Odborné vyjádření

K prodeji

Odborné vyjádření je zpracováno na žádost ÚMOB Ostrava-Jih ze dne 25.09.2023

Odborné vyjádření je zpracováno na podkladu dokumentace ze dne 30.06.2023

Obr. č. 3: Návrh řešení

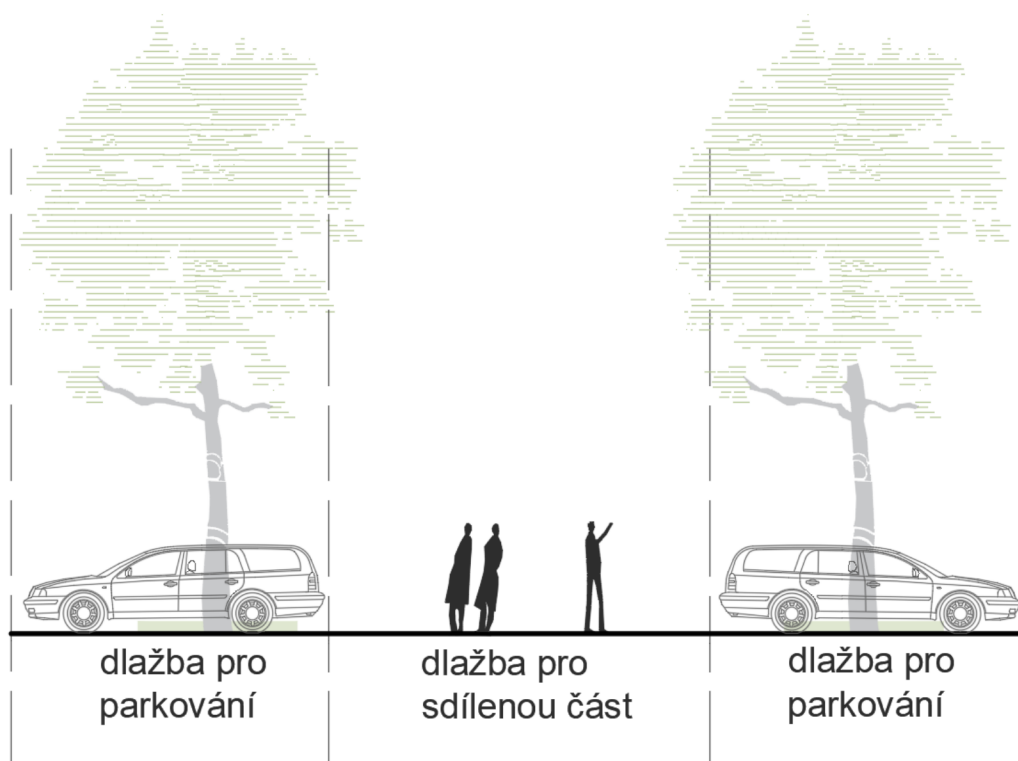
Příjezd k plánovanému záměru musí sloužit pro přístup všech uživatelů bez ohledu na zvolený způsob dopravy. A právě proto doporučujeme řešit celý příjezd v jedné výškové úrovni a v jednotném materiálu, kde bude celý prostor ve sdíleném režimu. Sdílená plocha může být v dopravním režimu "obytná zóna" nebo "Zóna TEMPO 20 s upozorněním na pohyb chodců ve vozovce, zákazem stání mimo vyznačená parkovací stání a předností zprava".

Dále doporučujeme na obou stranách příjezdové komunikace umístit parkovací stání, s tím, že maximální vzdálenost hrany parkovacího stání na východní straně od hrany sousední parcely 288/14 bude max. 5,5 m.

Na každé tři parkovací stání musí být v zeleně vymezené ploše umístěn minimálně jeden strom s předpokladem, že ve východní části budou stromy mezi parkovacími místy. V západní části mohou být stromy doplněny i v pásu přilehlém k parkovacím místům. Pro povrch parkovacích stání doporučujeme použít skládanou betonovou dlažbu s širšími spárami, které budou vyplněny šterkem. Na povrch sdílené komunikace doporučujeme použít betonovou skládanou dlažbu dle standardu ÚMOB.
